GUTACHTEN
Nr. 05/2005

Landgericht Berlin
Tegeler Weg 17-21
10589 Berlin
Geschäftsnummer 5.O.572/03
Haus Baugesellschaft mbH
./.. Francke u.a.

Einfamilienhaus
der Beklagten
und 22
(PM)

Bild 3: Ausgebautes Dachgeschoß Bad

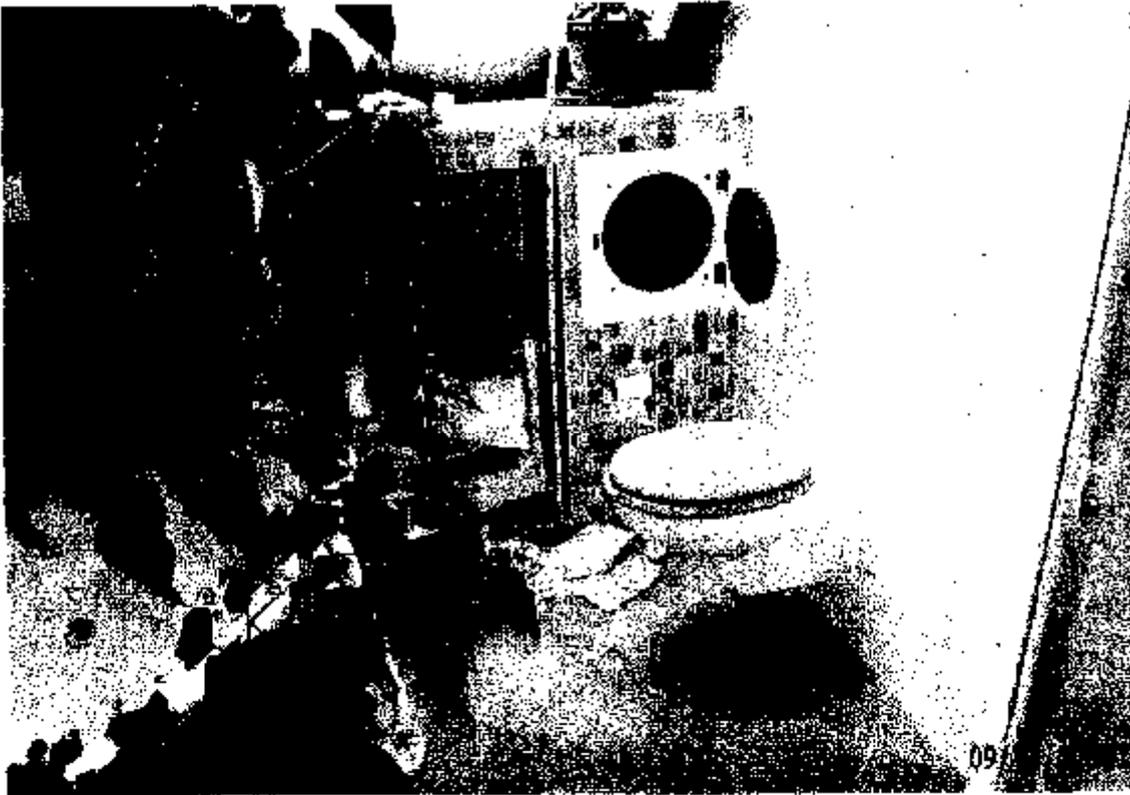
Mittig im Bild der geöffnete Wäscheabwurf.
Oben mittig im Bild ein schrägliegendes Dachflächenfenster.

Unterhalb dieses Dachflächenfensters eine Nische in der Drempelebekleidung, die hier gefliest ist.

Der Zollstock am Drempele zeigt eine Drempelehöhe von 1,19 m.
